改善箇所説明図

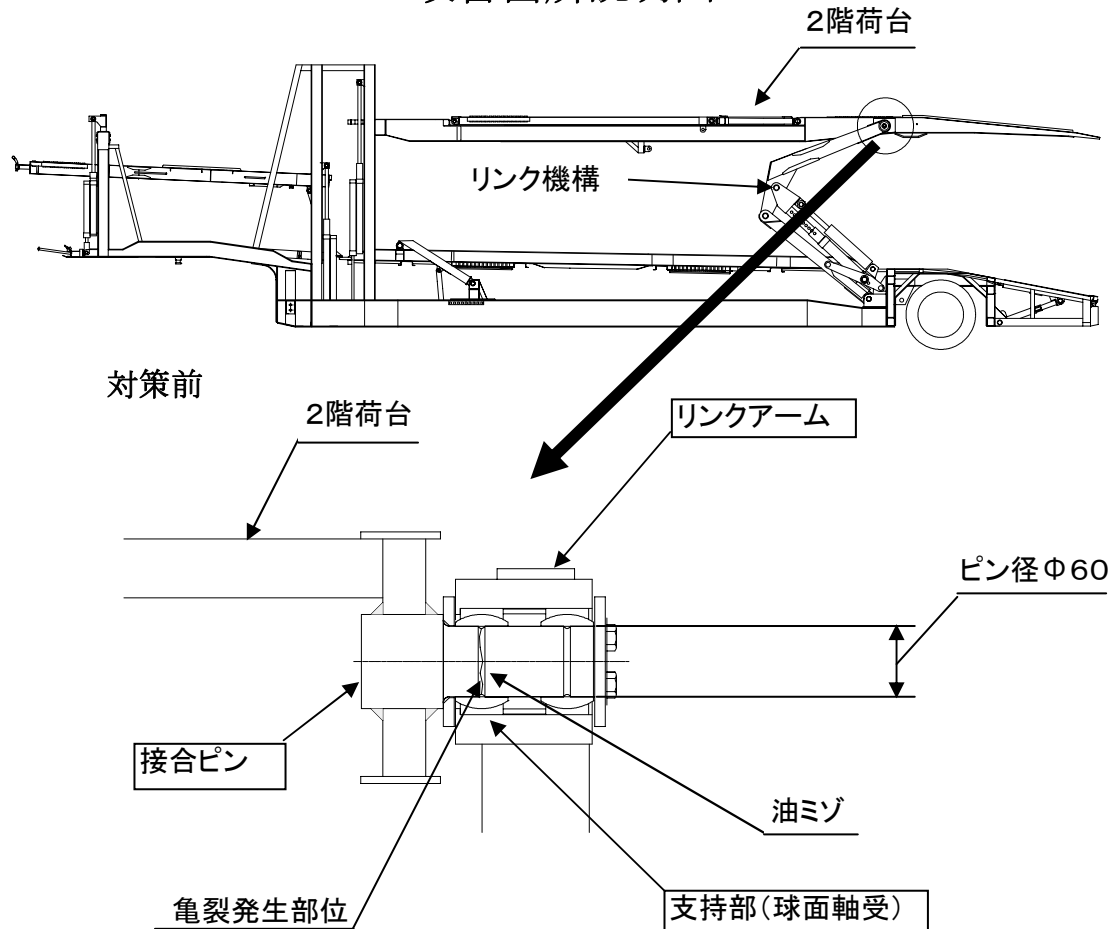
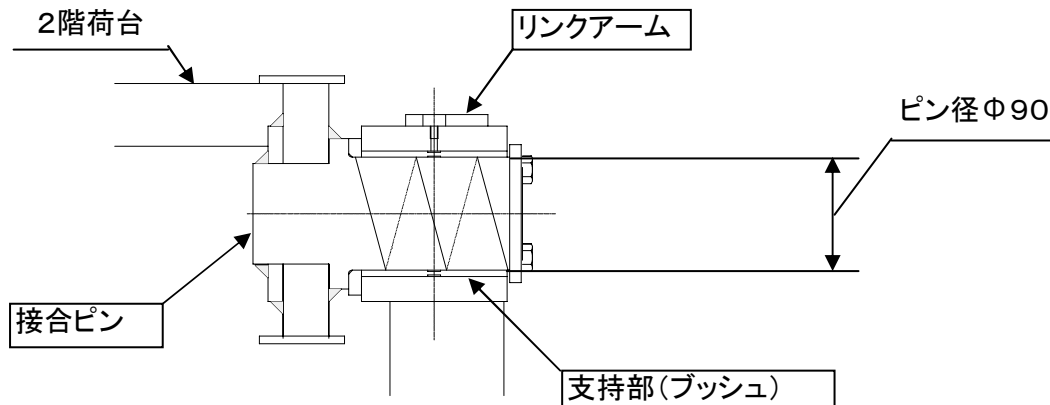
車両運搬セミトレーラの2階荷台を動かすためのリンク機構において、接合ピンの強度が不足しているため、走行時の振動や荷台を動かすことにより接合ピンに亀裂が発生することがある。そのため、そのままの状態で使用を続けると亀裂が進行し、最悪の場合、2階荷台が下がるおそれがある。

全車両、接合ピン及びリンクアームの支持部を対策品に交換する。

注: は、交換部品を示す。
